Engineering Change Notice(ECN)

ECN-D-2602-09

(Z-Axis base bolt fastening interference improvement)

적용 장비 타입 Applicable project type	NEW 12CH HIZ PROCESS [328-21417, 328-21619]	적용 범위 Scope	■ 신규 발주분 (New order) ■ 기발주분 (Previous order) □ 기출하장비 (Existing shipped equipment)
변경 사유 Reason for change	□ 고객 요청 (Customer request) ■ 품질개선 (Quality improve) □ 원가절감 (Cost reduction) □ 생산성 향상 (Increase productivity) □ 부품 단종 (Part discontinuation) □ 기타 (ETC)	ECR NO.	N/A
		ECN NO.	ECN-D-2602-09
변경 상세 사유 Detailed reason for change	Z-AXIS Base bolt fastening interference improvement		
변경 사항 Changes	변경 전(Before)	변경 후(After)

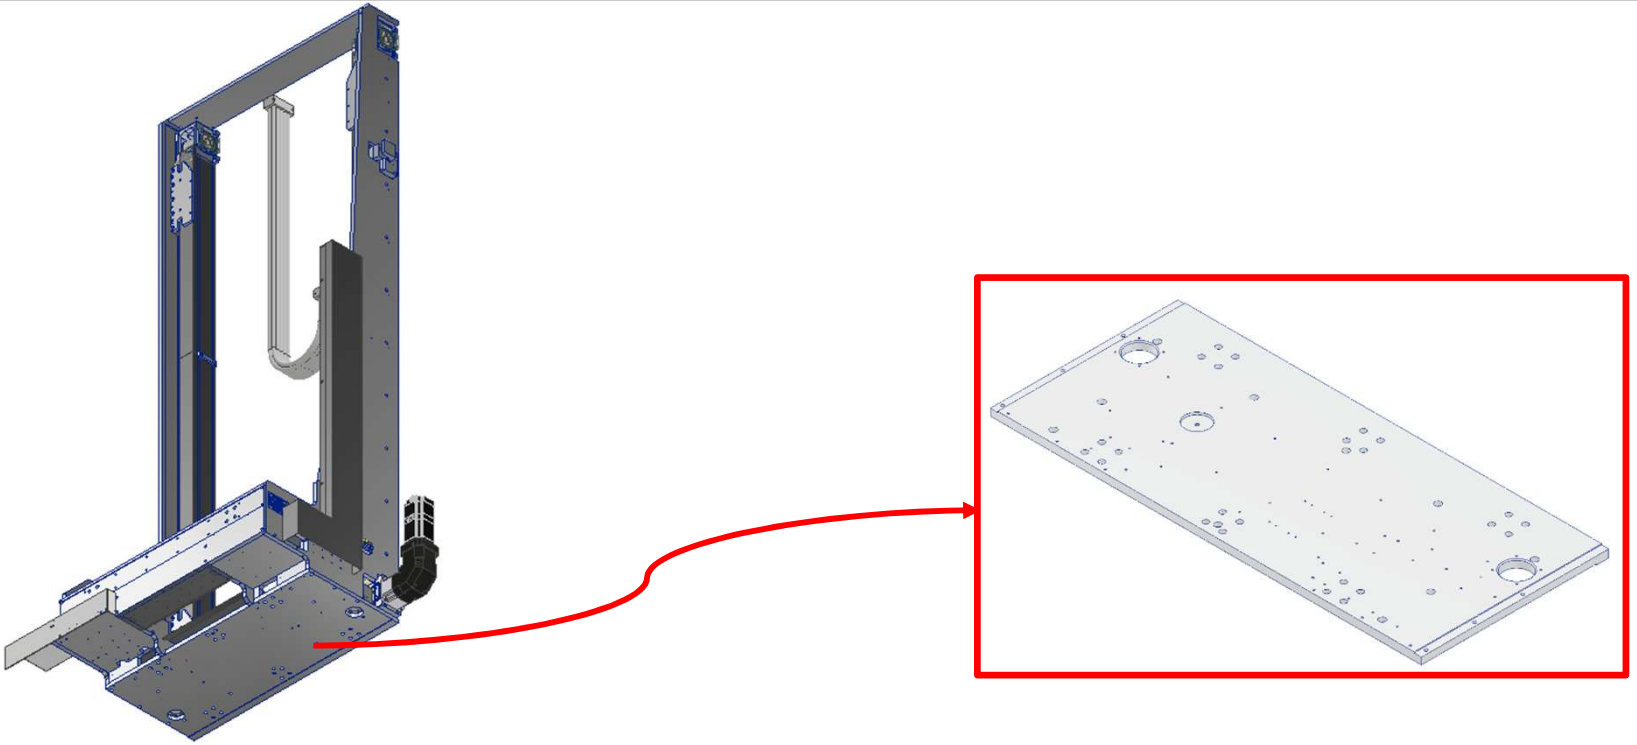
상세내용 Detail	When fixing Z AXIS <-> L AXIS, the washer interferes with the FAN. CM21P-Z000-M006-0	Hole -> C/B change to resolve interference CM21P-Z000-M006-1

Part No.		
Before	→	After
CM21P-Z000-M006-0	→	CM21P-Z000-M006-1
	→	
	→
